DIRECCIÓN DE OBRAS MUNICIPALES
Departamento de Edificación

ORD: N° 1602/548 /2019
ANT.: ING. DOM N° 97/2019.
MAT.: REMITE ACTA DE RECHAZO.
UBICACIÓN: RIO CHUBUT N° 1204.
ROL: 1902-13.

A través del ING. DOM N° 97/2019 de fecha 11.04.2019 se ha solicitado la aprobación de "Recepción Definitiva de Permiso de Edificación" para la propiedad ubicada en **RIO CHUBUT N°1204**, con destino **HABITACIONAL**.

INFORME DE VISITA RECEPCIÓN DEFINITIVA.

PATIO LATERAL CUBIERTO

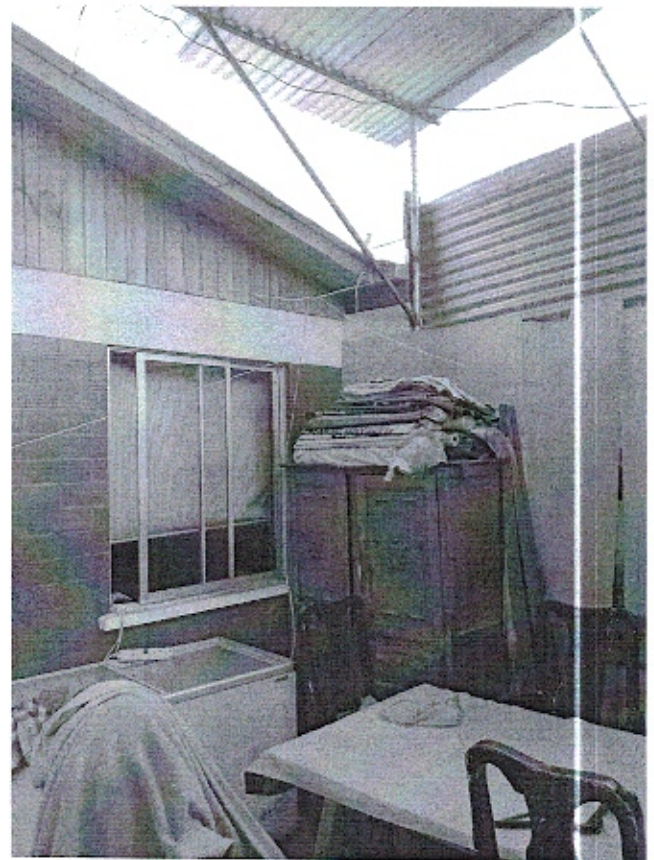
ANTEJARDIN CUBIERTO CON ESTRUCTURA METALICA NO CECLARADA

PATIO CUBIERTO CON ESTRUCTURA METALICA NO DECLARADA

PLANTA DE EMPLAZAMIENTO esc. 1:100

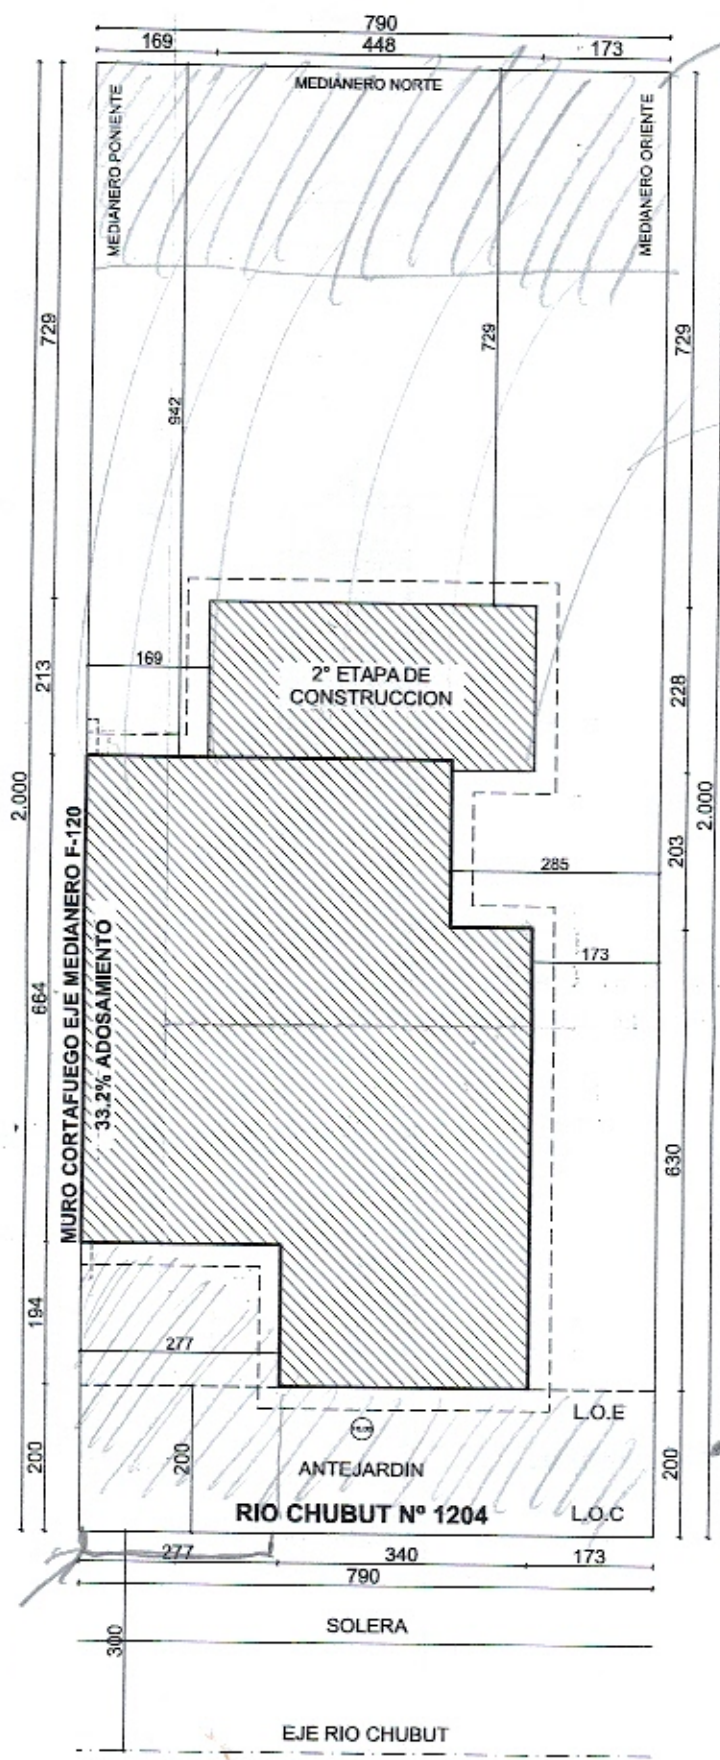
- Se observó que la edificación correspondiente a lo aprobado en el Permiso de Obra nueva N° 178 /2014 está conforme a lo existente. ✓
- Se observa una edificación preexistente, no declarada en la presentación de la Solicitud de Recepción Definitiva Parcial, ubicada el patio hacia el medianero norte de la propiedad, casi la totalidad de la superficie no construida está cubierta por una cubierta metálica no declarada en permiso de obra nueva N° 178/2014.
- Se observan en el antejardín (entre la línea oficial y la línea de edificación), edificaciones que no corresponden a lo aprobado en el Permiso de Edificación a recepcionar correspondiente a una cubierta metálica.
- El cierre de la propiedad no respeta la Línea Oficial en el área de estacionamiento sobrepasándola en 60 cm.

CONSTRUC
METALICA

L.O.
SOLE
